表 02-審查意見表

工程名稱		國立故宮博物院「南部院區博物館展示工程」-佛教展廳及織品展廳 【樣品櫃現場勘驗-法蘭克福】	審 查	第 2 次 審 查
主辦機關		國立故宮博物院	送 審 日 期	
廠 商		德商 Glassbau Hahn GmbH	審 查 日 期	104.03.05~06
項次	審查項目 或 頁次	審查意見	意見回覆	審查結果
		<b>【複驗】</b> 展櫃問題：		
1	W1-3	上方維修門未組裝 	已組裝，並實際 測試操作及燈 具維修之方便 性。	已修改

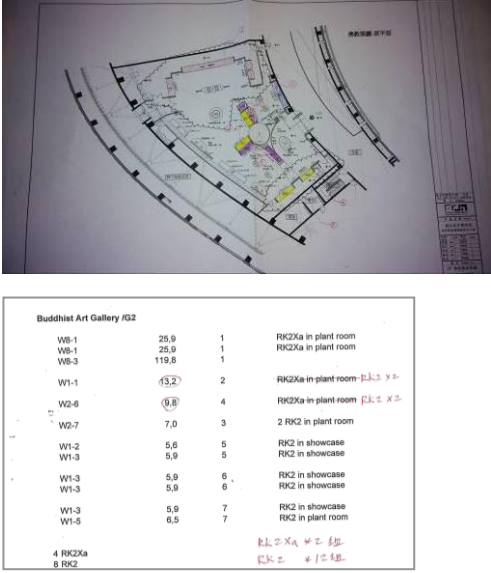
<p>下燈盒玻璃應為 museum glass,目前為清玻璃。需修改。</p> <p>下燈盒玻璃間距由目前 4cm 改為 3cm。</p> <p>W2-6 兩座下燈盒間距縮小為 2mm</p>
10	W1-3 W2=6	上項 Museum glass 未安裝		詳 9 項
11	W1-3 W2=6	照明燈燈具未安裝，效果未能確認	03/03 已安裝	已安裝，詳照明勘驗紀錄
12	W1-3 W2=6	維修門鎖洞處理	以訂做同色蓋板塞處理	於送審圖面標示，並依此製作，驗收時檢視。 需有備品。
13	W1-3 W2=6	鋼板烤漆顏色	提供深淺不一三種色供選擇	院方確認為目前樣品櫃烤漆色。廠商須提供色號及樣品供其他標參考。
14	W1-3	展台與展板垂直之凹槽為深色，與裱布米色對比太大、太明顯。	建議該處可烤漆色同裱布色。	凹槽寬度縮為 3cm，表面以同

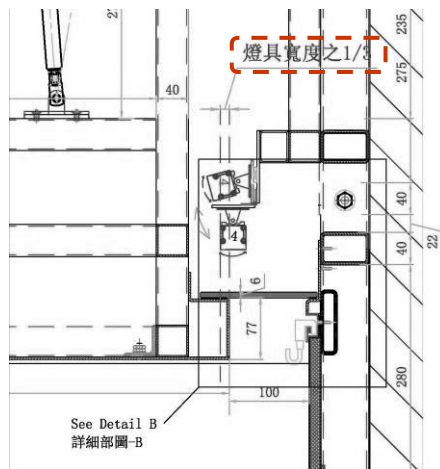
2	W2-6	<p>洗牆燈不均勻，調光模組不合格</p> <p>缺窄角燈具，色溫不對</p> <p>前方需加條燈(長條型光斑)供大型書畫使用</p> 		<p>整體效果需於台灣重新模擬確認。</p>
3	W1-3		<p>03/06 將 3000K 投射燈置於此櫃，配合裱布顏色檢視</p>	<p>整體效果需於台灣重新模擬確認。</p>
4	W1-3, W2=6	<p>為保留展櫃內墩座使用之低電壓照明，展櫃內需預留電源孔</p>	<p>漢氏配合預留</p>	<p>於送審圖標示</p>
5	W1-3, W2=6	<p>周老師補充洗牆燈裝設重點：</p> <ol style="list-style-type: none"> <li>1. 洗牆燈長度不可過長，離左右兩邊須有適當距離（依光束角而定），避免造成側板明顯線型光斑</li> </ol>	<p>請家王及漢氏配合</p>

2. 洗牆燈固定位置如下圖：燈具需內縮 1/3 固定
